Designänderung des Spannarms 534 0100 20

Art-Nr.: 534 0100 20

INA 0042

Bild 1: 534 0100 20 - aktuelle Ausführung

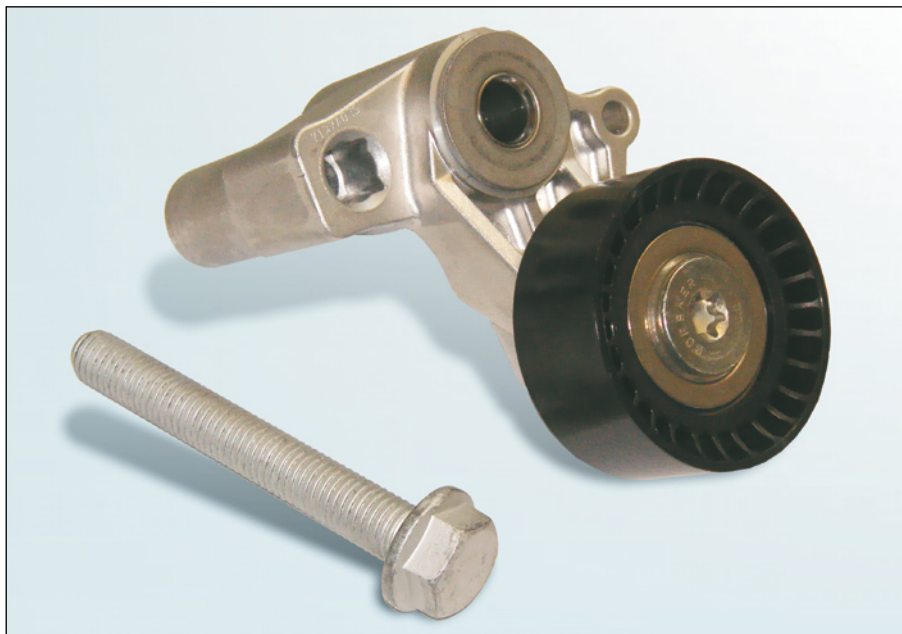
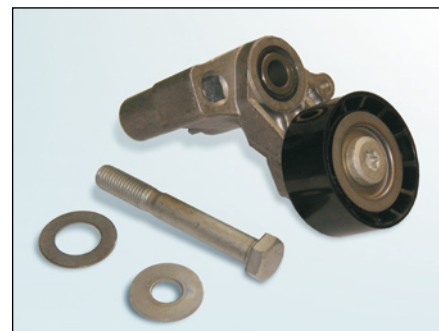
Auf Grund der ständigen Weiterentwicklung unserer Produkte wurde das Design des Spannarms 534 0100 20 verändert. Die bisherigen, losen Zubehörteile (Scheiben) sind nun fest am Spannarm montiert. Zudem wurde die Befestigungsschraube geändert.

In der Übergangsphase kann es zu Mischbeständen der beiden Typen kommen. Beide Versionen erfüllen die technische Spezifikation und können uneingeschränkt verwendet werden.

Bei der neuen Ausführung darf nur die neue, mitgelieferte Schraube verwendet werden. Andere bzw. alte Schrauben sind nicht zulässig!

Verwenden Sie zum Festziehen der Befestigungsschraube das vom Fahrzeughersteller vorgeschriebene Anzugsdrehmoment!
